L. dz. DZP-356/23

Poznań, dnia 25.05.2023 r.

Dotyczy: TPm-26/23 postępowania w trybie podstawowym z możliwością negocjacji pn. Remont i przebudowa Collegium Anatomicum wraz z dostosowaniem obiektu do przepisów o ochronie ppoż. Etap 1 w formule „zaprojektuj projekt wykonawczy i wybuduj”.

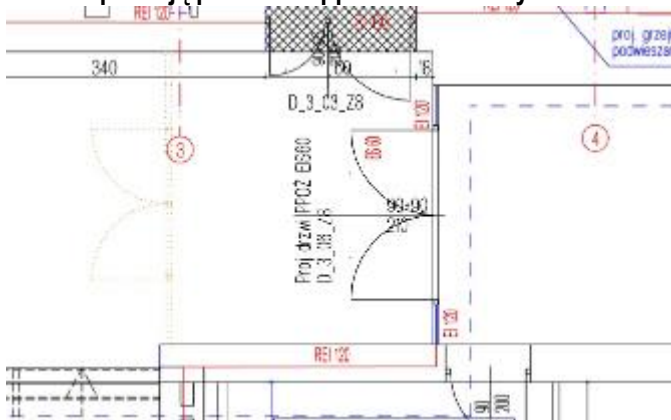
4. Czy na trzecim piętrze w obrębie klatki schodowej następuje tylko przesunięcie 1 szt. drzwi (90+90/210), czy występuje też montaż kolejnych drzwi (90+90/210) wraz z naświetlem o łącznej powierzchni 275x370cm? W zestawieniu stolarki znajduje się nie występująca na rzucie pozycja D_3_06_Z8, która może tego dotyczyć. Proszę o wyjaśnienia.

Wspomniane drzwi nie są przeniesione, tylko projektowane (D_3_06_Z8), ze względu na to, że istniejące nie spełniają parametru ppoż EIS 60. Na rysunku zaznaczono wyburzenie ist. drzwi

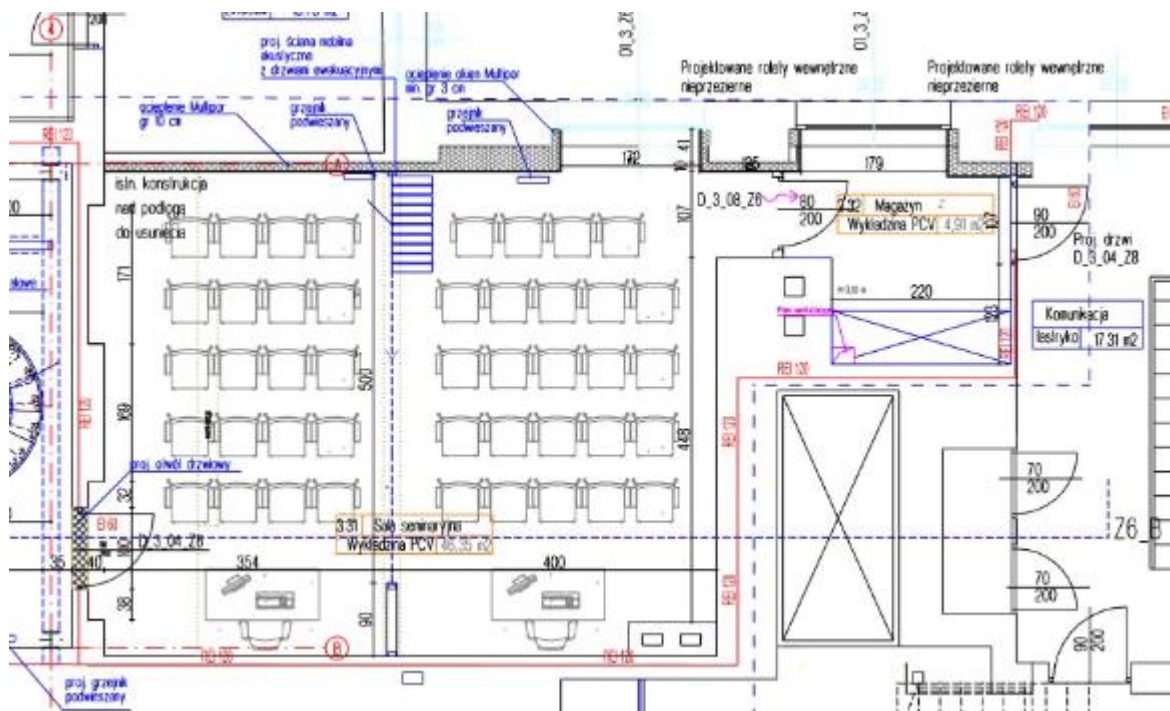
8. Na trzecim piętrze w pomieszczeniach magazynu i sal seminaryjnych występują drzwi D3_08_Z6 o klasie odporności ogniowej EI60. Brak takich drzwi w zestawieniach. Proszę o wyjaśnienia.

Na trzecim piętrze we wspomnianym fragmencie znajdują się drzwi D_3_04_Z8 o parametrze EI60 (2 sztuki) oraz drzwi D3_08_Z6 bez klasy odporności ogniowej.

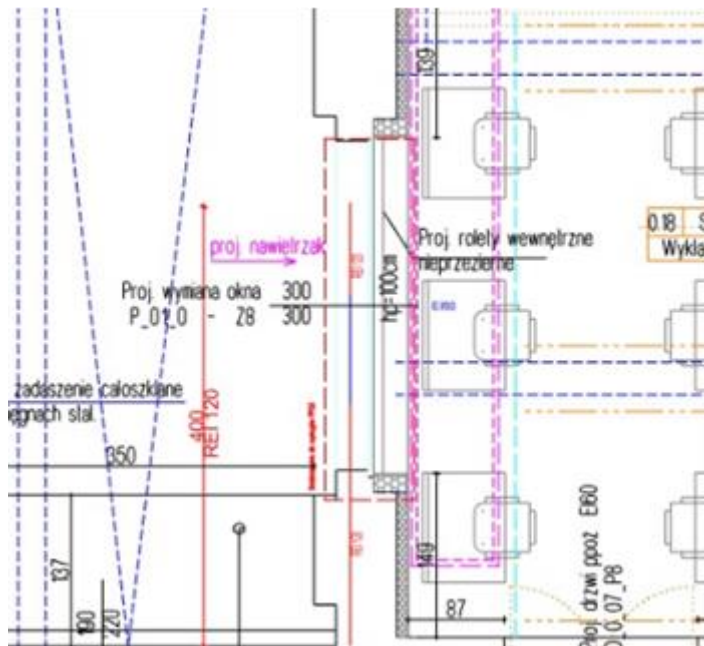
9. Na rzucie parteru określającego zakres zadania znajduje się projektowana stolarka, której nie ma w zestawieniach, tj. P_03_0_Z8 oraz D_0_07_P8. Proszę o wyjaśnienia.

Drzwi D_0_07_Z8 są ujęte w zestawieniu projektowanej stolarki drzwiowej. Jeśli chodzi o okno P_03_0_Z8 ujęte w zestawieniu stolarki okiennej. W projekcie stolarki okiennej i na rzucie zostało ono zmienione na P_01_0_Z8 ze względu na identyczne parametry ppoż co okno po drugiej stronie rotundy.
